Oggetto: **VARIANTE 5/2015 DENOMINATA "PIANO DI RECUPERO CASCINA  
SARGENTI".  
PROCEDIMENTO DI ESCLUSIONE DAL PROCEDIMENTO DI V.A.S.**

**VERBALE 1^ CONFERENZA DI VERIFICA DI ESCLUSIONE DALLA  
PROCEDURA DI V.A.S. ESEGUITA IL 13/04/2016.**

# PIANO DI RECUPERO

### **INTEGRAZIONI**

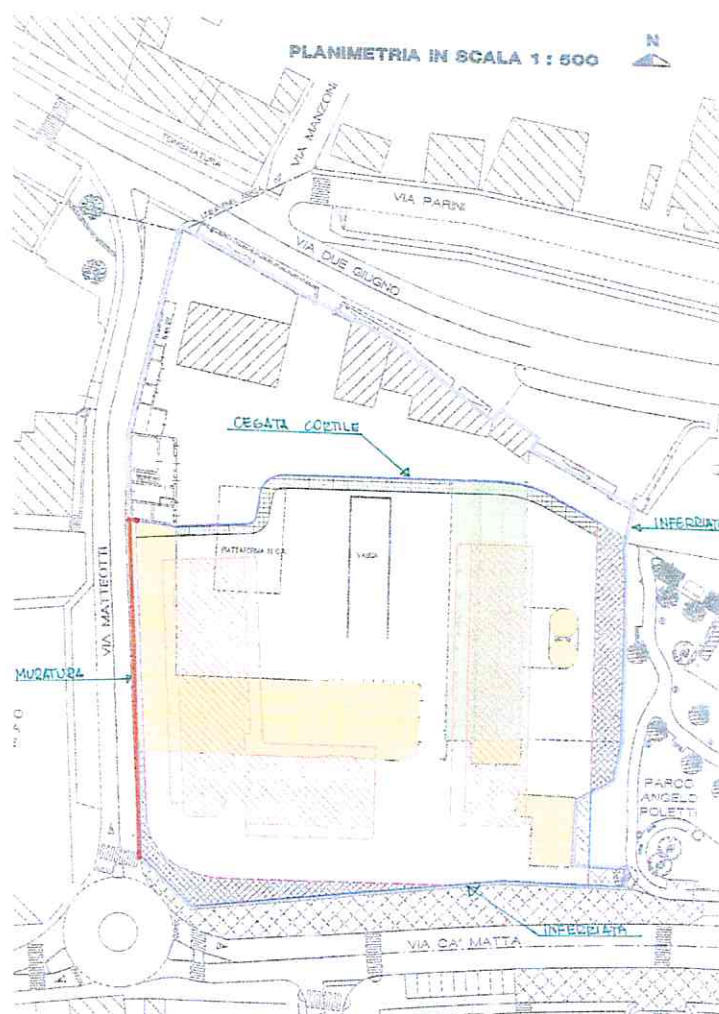
- **sottoparagrafo 6.1 “Sistemi della mobilità” IN COSTRUZIONE:**

Determinazione numero di automezzi in uscita dal cantiere: considerando il traffico generato dal cantiere durante la fase di demolizione ovvero quella con maggior attività lavorativa e, che il volume di macerie generato degli edifici esistenti è di circa 10.000 Mc, si determina che il numero di mezzi è di circa 400 per un totale di 800 viaggi complessivi tra andata e ritorno.

Determinazione numeri di mezzi che percorrono già la viabilità esistente:

ANALISI DEL TRAFFICO INDICATIVA:

TRAFFICO INTENSO (limitatamente alla prime mattinata): 3 auto ogni minuto.

TRAFFICO REGOLARE: 1 auto ogni minuto.

Determinazione numeri di viaggi al giorno mezzi di cantiere: considerando che l'orario di apertura del cantiere normalmente sarà dalle 8 alle 17, i viaggi complessivi sono 800, valutato che il movimento di mezzi in ingresso ed uscita avverrà in questa fase di 1 ogni 15/20 minuti, si determinano mediamente 30 viaggi al giorno.

Conclusioni: il volume di traffico generato dal cantiere nelle fasi di maggior circolazione di automezzi in entrata ed uscita sono tollerabili ed assorbibili dal traffico locale esistente, sia nelle ore di traffico regolare che nelle ore di traffico intenso.

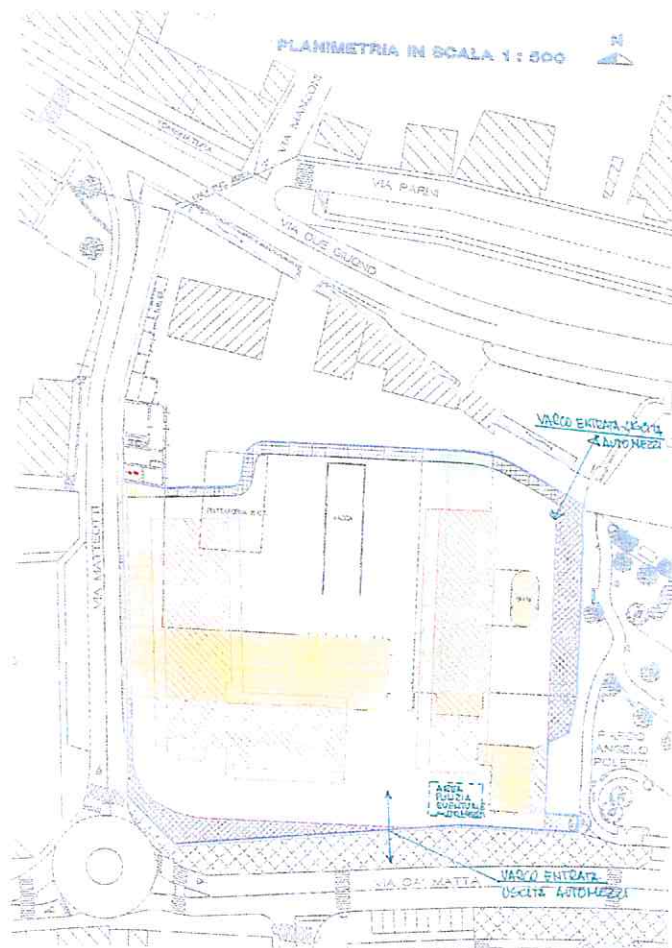
- **sottoparagrafo 6.5 “acqua”:**

il volume di acqua necessario alla bagnatura dei manufatti da demolire nelle condizioni metereologiche critiche, ovvero con clima secco, sarà approvvigionato dall’acquedotto comunale tramite l’allacciamento idrico di cantiere. La quantità necessaria per tale procedura sarà irrisoria e non oltre a quanto previsto dalla portata idrica dell’utenza specifica. Lo smaltimento d’acqua avverrà in gran parte per assorbimento nel manufatto e nei residui oggetto di demolizione e parte per evaporazione.

Si allega planimetria in cui sono indicati i probabili accessi all’area ad uso cantiere e dove si indica lo spazio che potrebbe essere dedicato alla pulizia dei mezzi in uscita dal cantiere.

Trattandosi di materia legata allo svolgimento delle future fasi di lavoro, l'aspetto verrà maggiormente approfondito durante la progettazione del Piano di Sicurezza e Coordinamento in conformità alle disposizioni del D.Lgs 81/2008.
